DODATEK č. 1 ke SMLOUVĚ O DÍLO ze dne 16. 1. 2015

„Kozlov – výstavba zdroje vody, úpravný vč. technologie a dopravy do vodojemu“

PŘEHLEDNÝ SEZNAM ZMĚNOVÝCH LISTŮ

V mēritē 1:1000

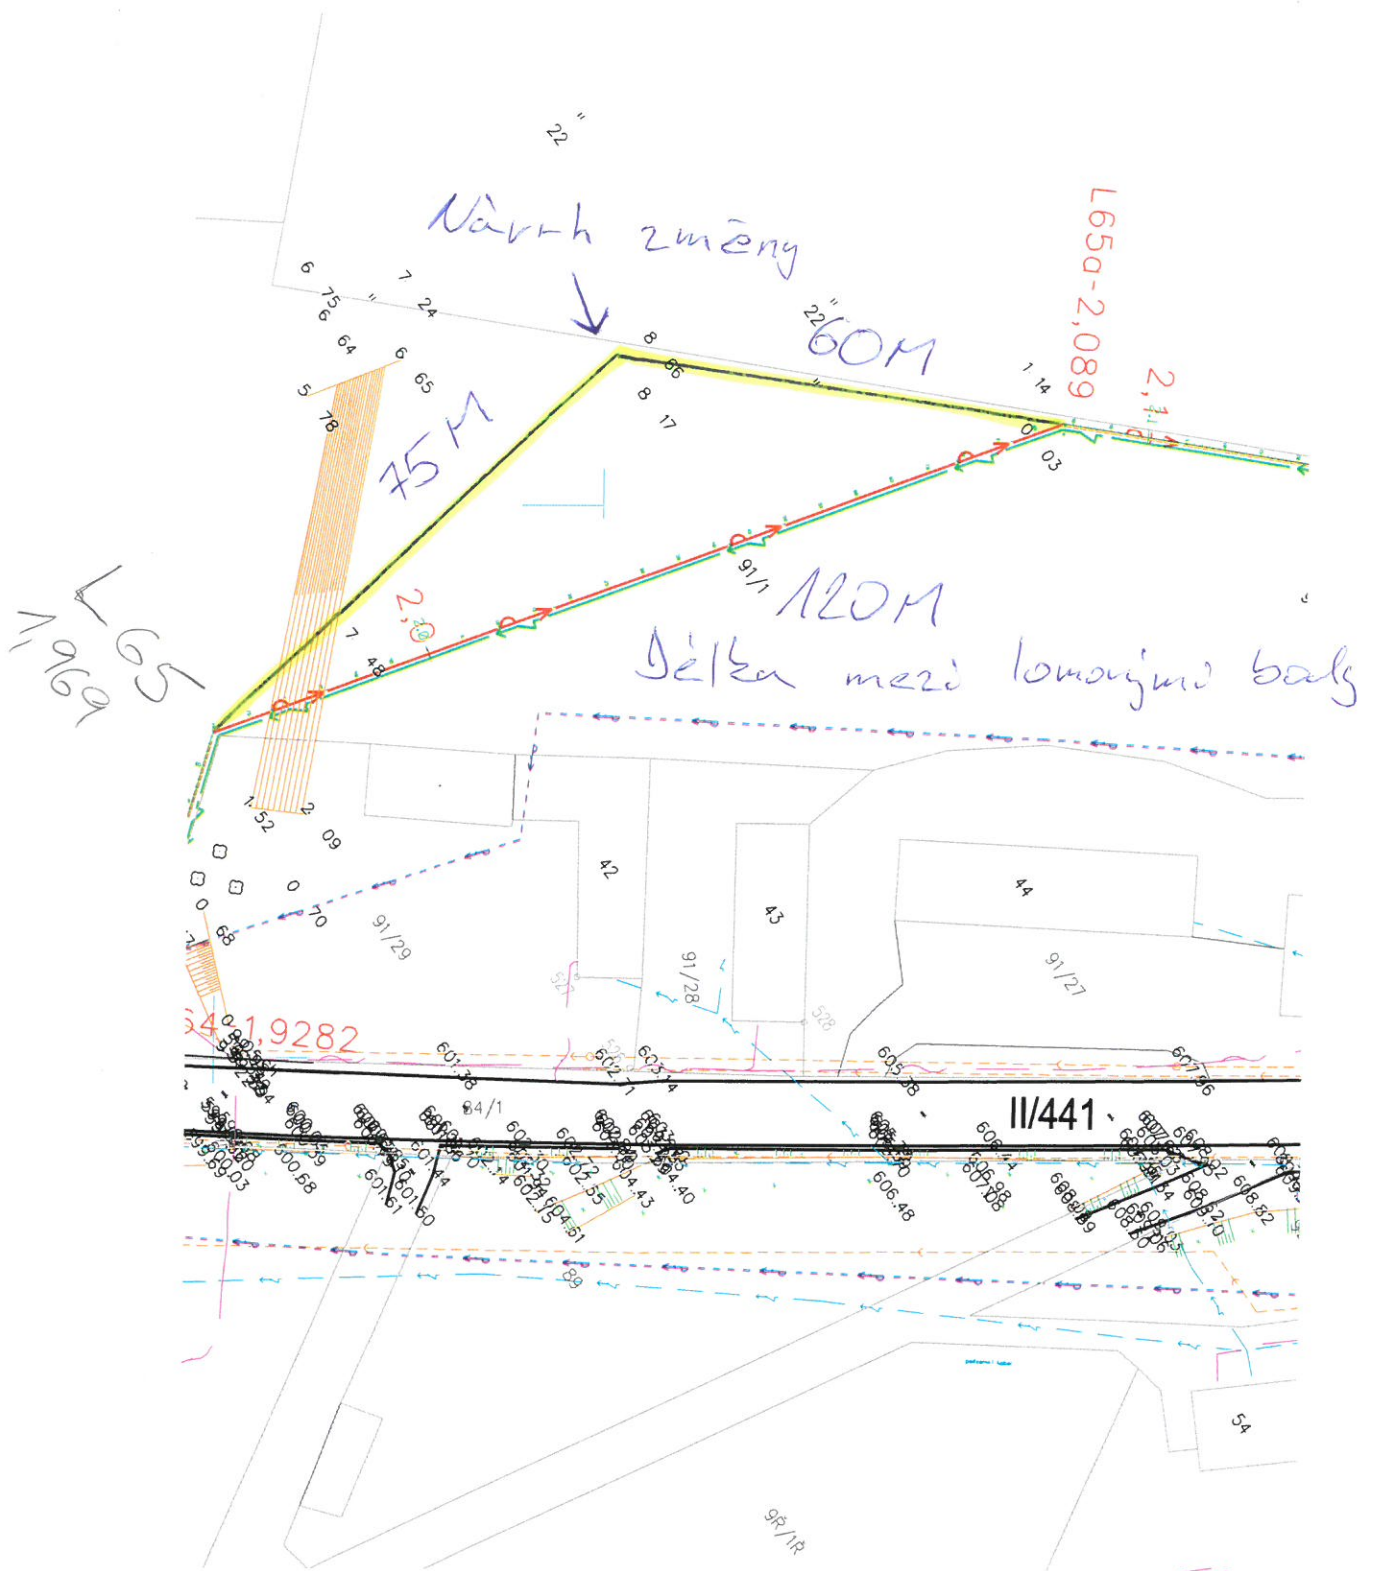
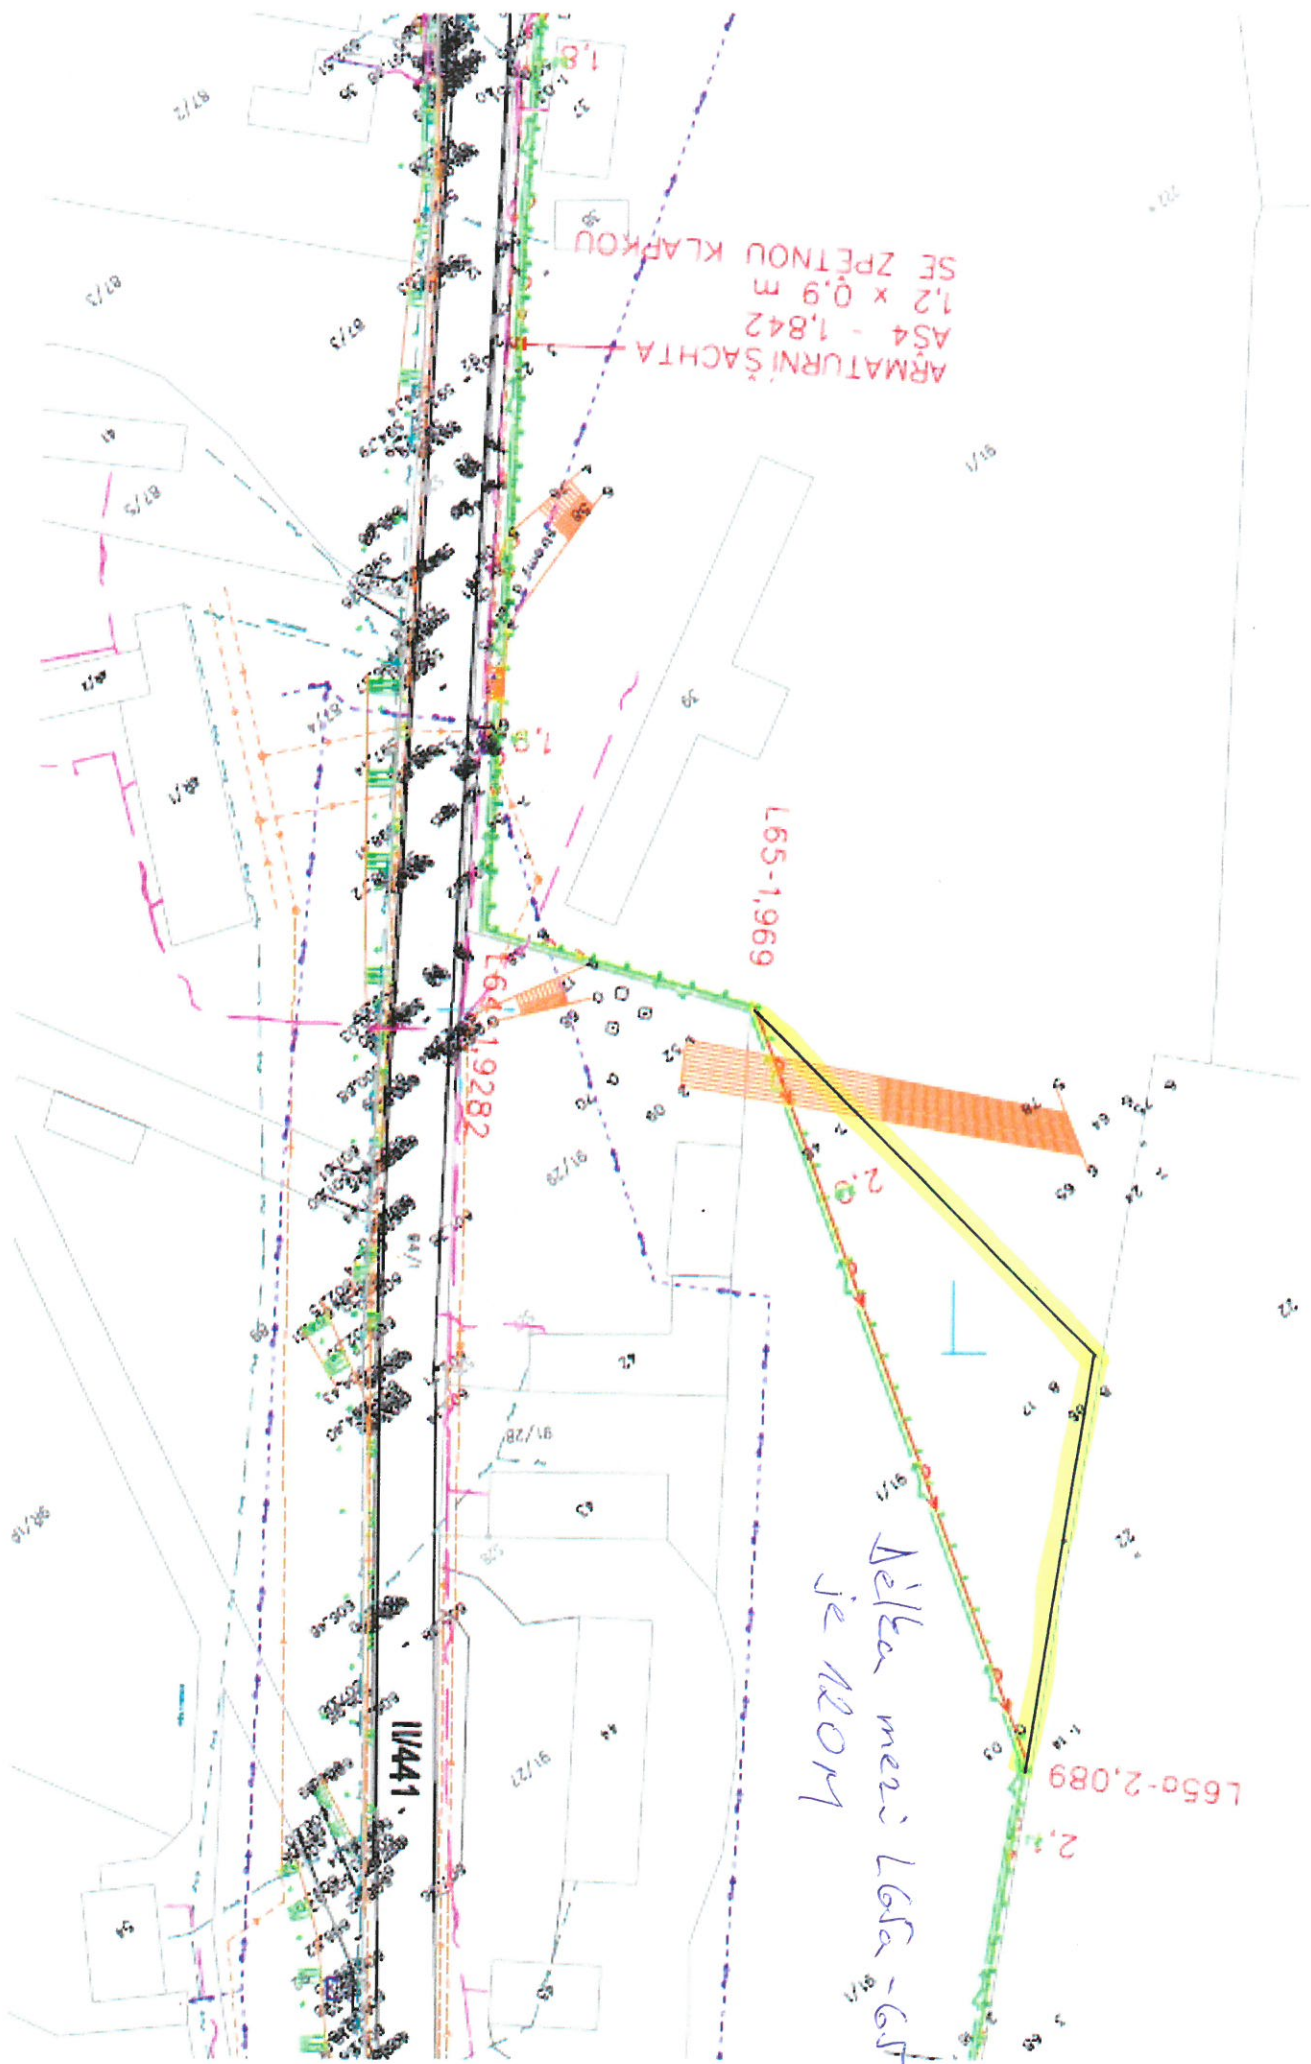
a) Popis stávajícího stavu – Trasa vytyčená geodetem mezi lomovými body L65a – L65 prochází přes skalnatý svah, lesní porost a obhospodařovaný pozemek.

b) Navrhované řešení - Prodloužení trasy o 60m za lomový bod 65a a sejítí na lomový bod 65. Navýšení trasy výkopu oproti PD cca 15m.

1, Vyhnutí se výškovému převýšení a skalnatému podloží.

2, Kácení stromů.

3, Obhospodařovaný pozemek.

TDI se změnou souhlasí, řešení je z hlediska obslužnosti trasy a odstranění nepříznivých vlivů při výstavbě podle původní PD.

Vzhledem k zjištěnému výskytu skalního podloží v původní trase souhlasíme s navrženou změnou trasy a vyvolaným prodloužením vodovodního řadu.

Navržená změna je bez vlivu na funkci stavby.

Vedení trasy vodovodu mimo zemědělsky obhospodařovaný soukromý pozemek je výhodné z hlediska budoucího přístupu při provozu a údržbě díla.

Změna provedení
protoklu v křižení
silnice II/441

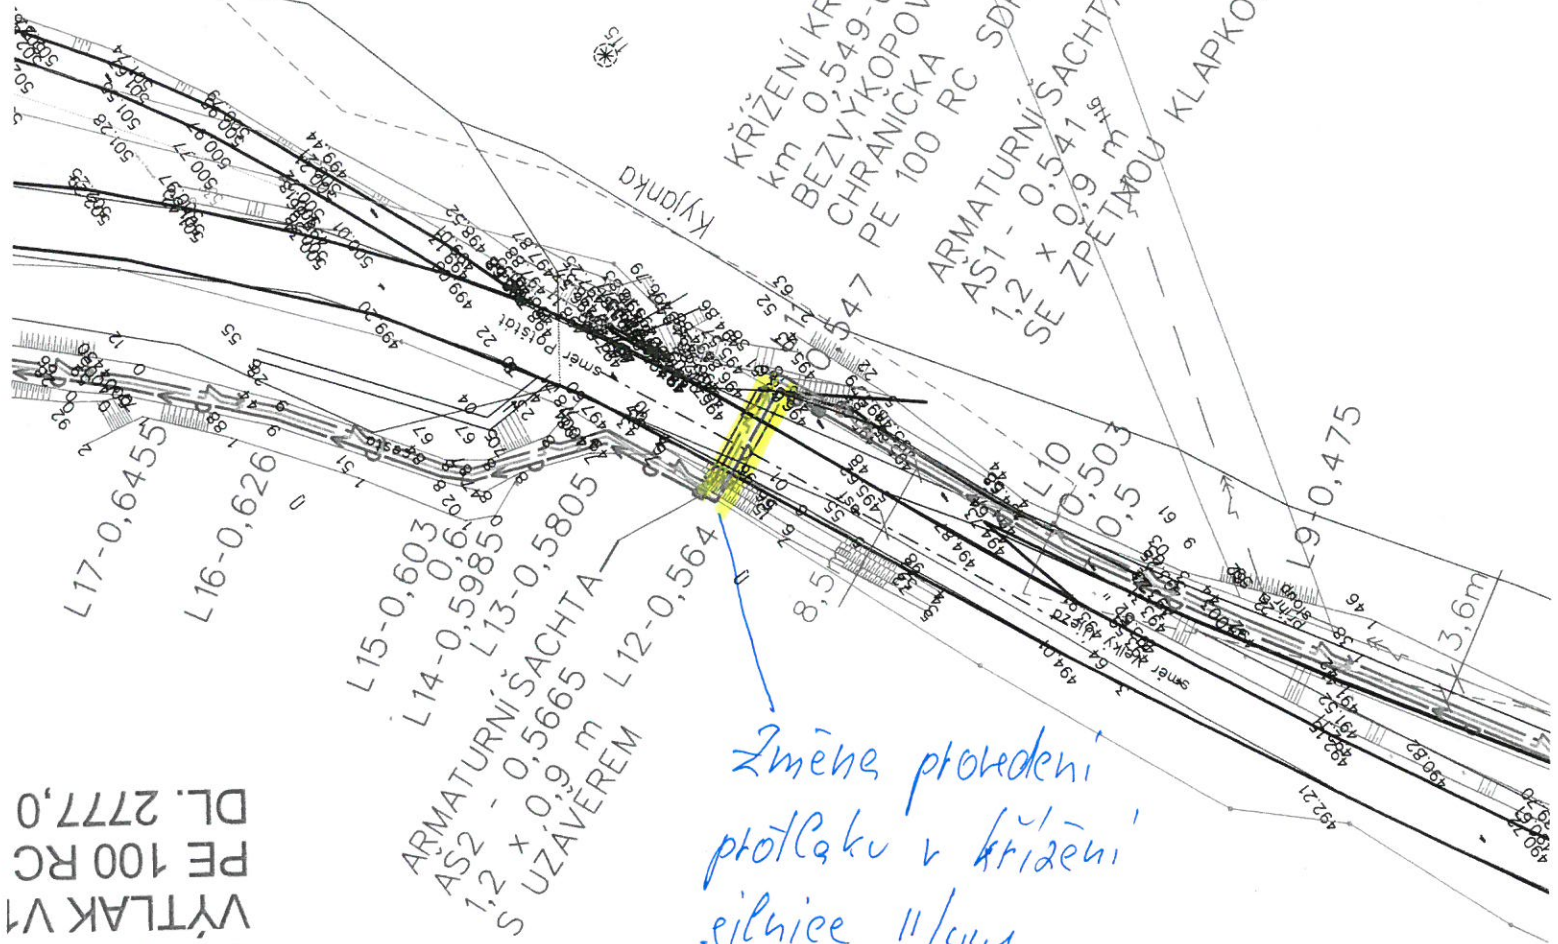
- a) Popis stávajícího stavu: křížení silnice II/441 protlakem v dl. 13 m dle PD.
- b) Navrhované řešení: změna provedení protlaku z důvodu skalnatého podloží vrtáním

1. Skalnaté podloží

ARMATURNÍ ŠACHTA
AS5 - 2,405
1,2 x 1,2

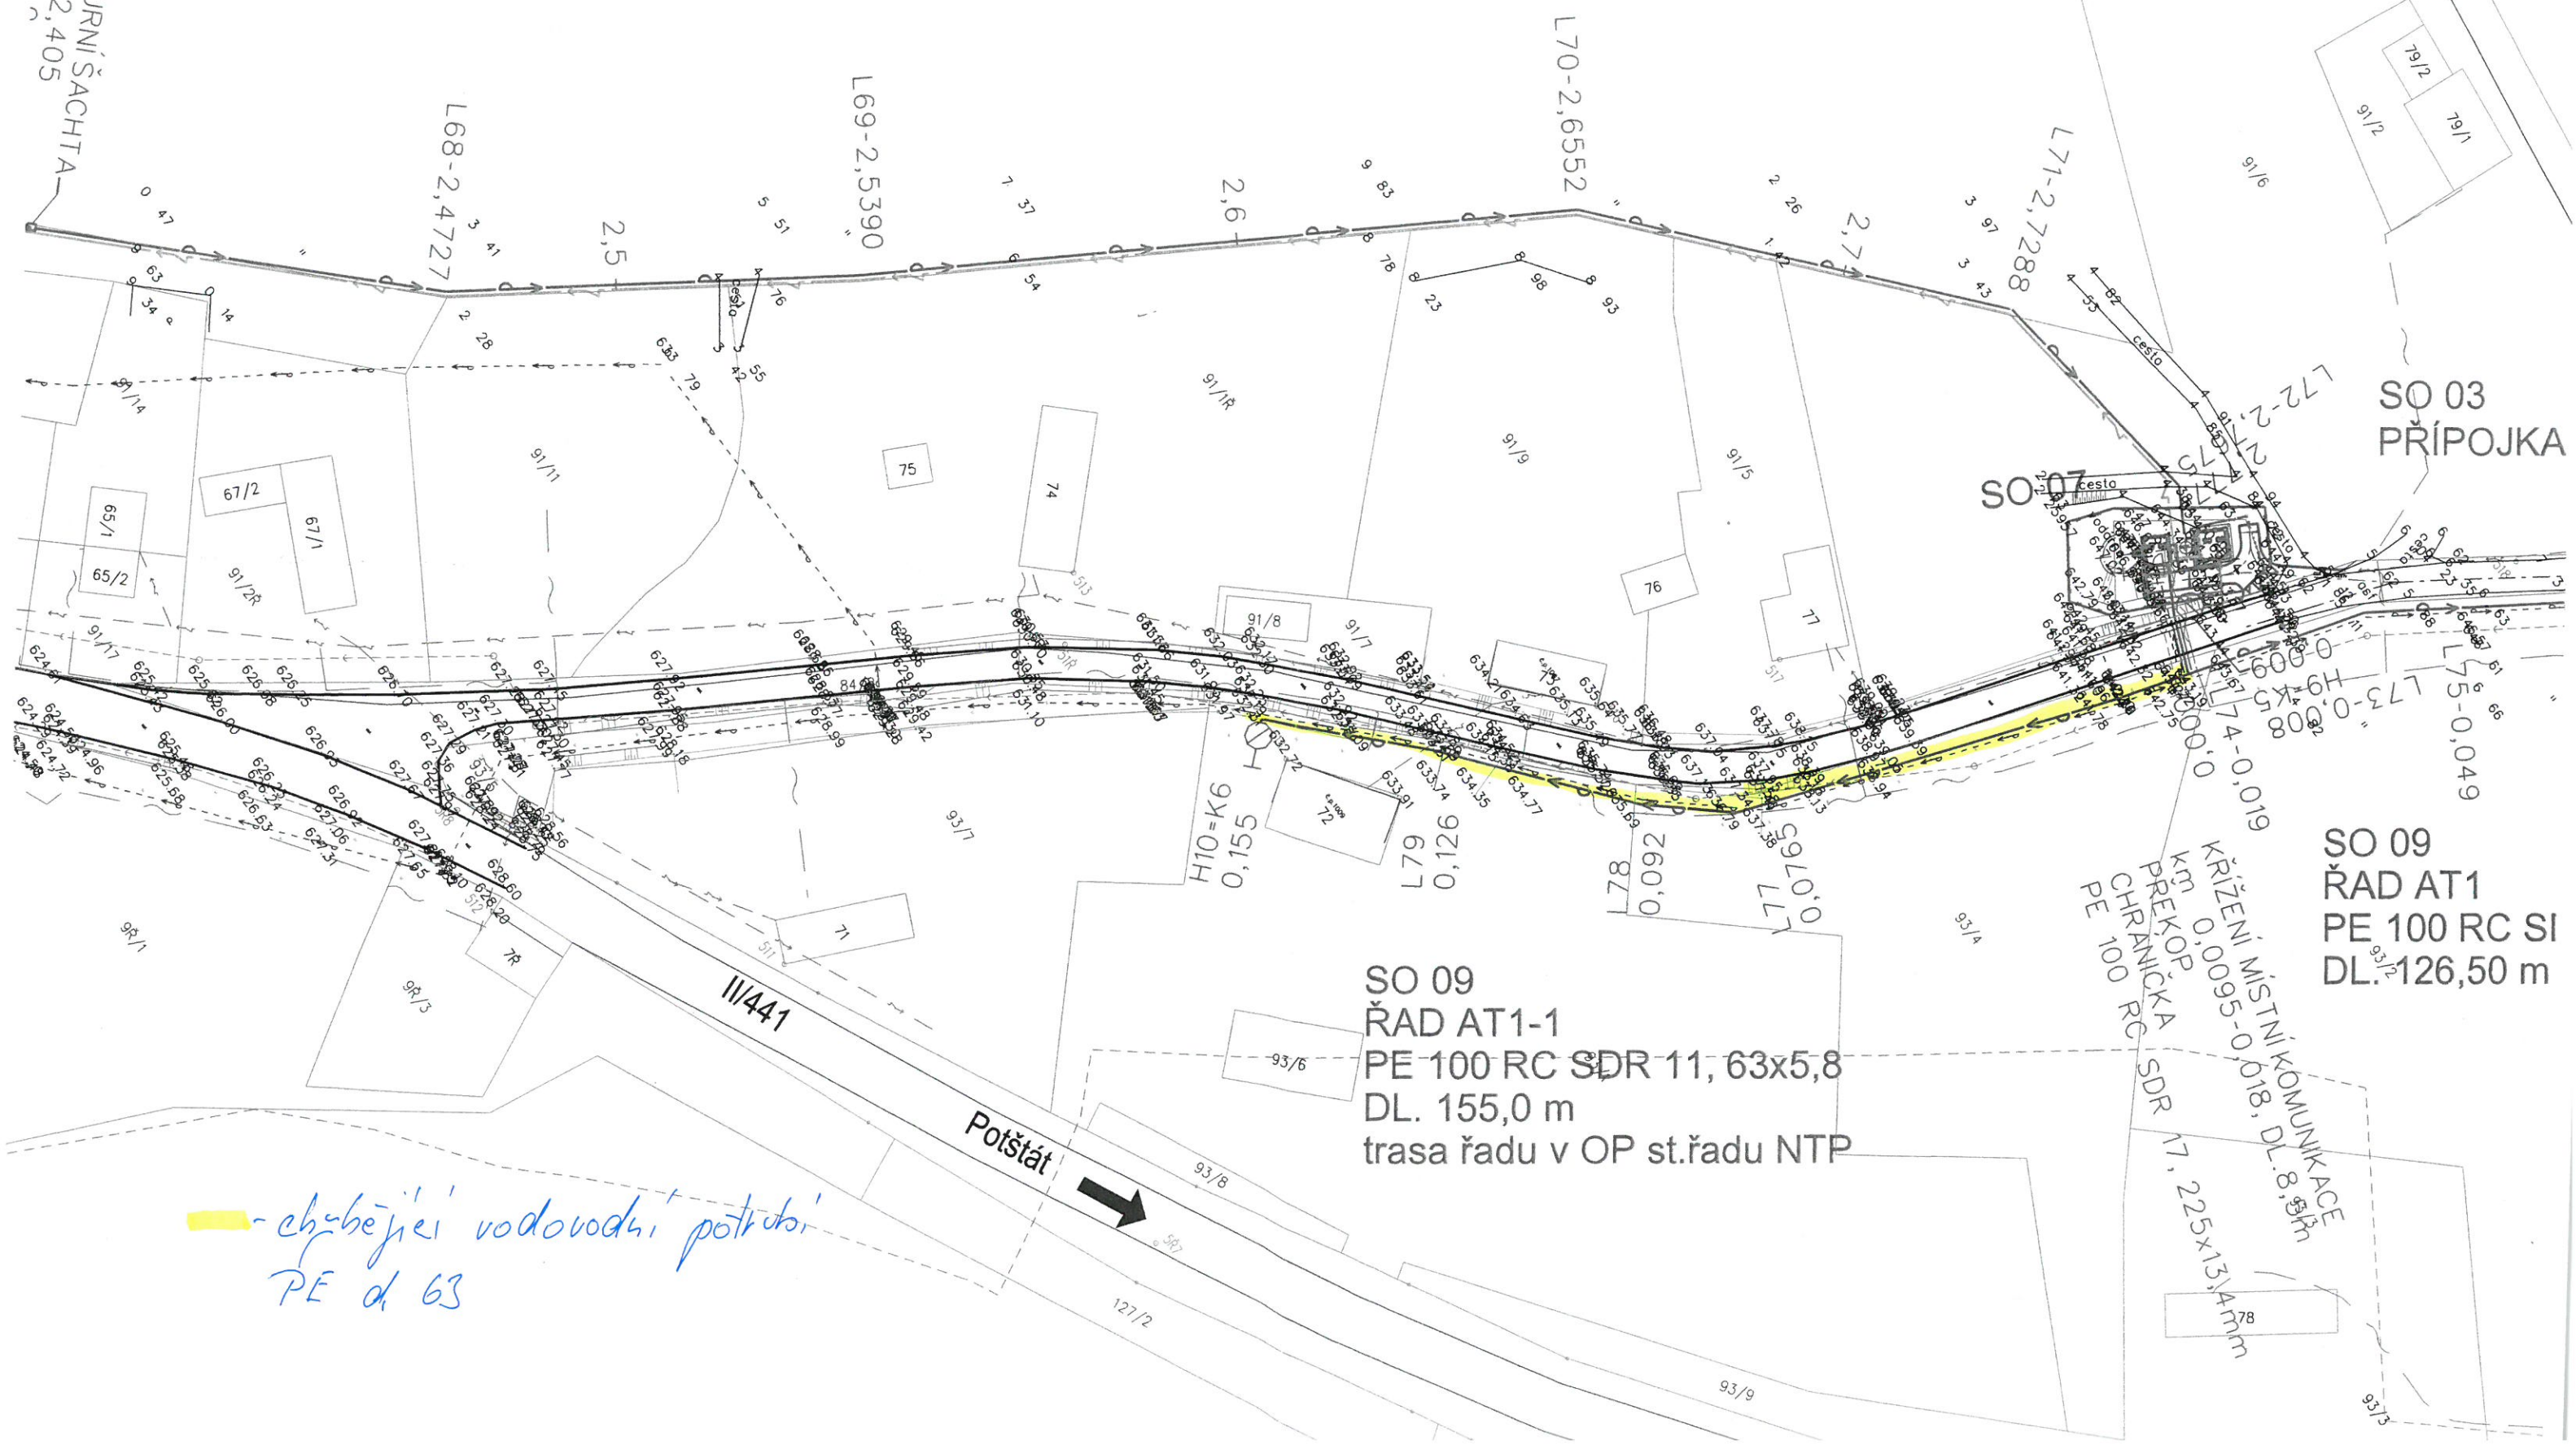
Vícepráce jsou nezbytně nutné k řádnému dokončení realizace díla, a vznikly z důvodu změn ve vedení trasy výtlačného řádu, které jsou vyvolané místními poměry (vyhnutí se propustku, vedení v menším sklonu), doplnění a úprava technologie na úpravně vody a vodojemu, úprava stavebních materiálů a postupu prací na stavebních objektech úpravní vody a vodojemu. Dále jde o doplnění armaturní šachty pro přívod vody k vrátnici vojenského areálu.
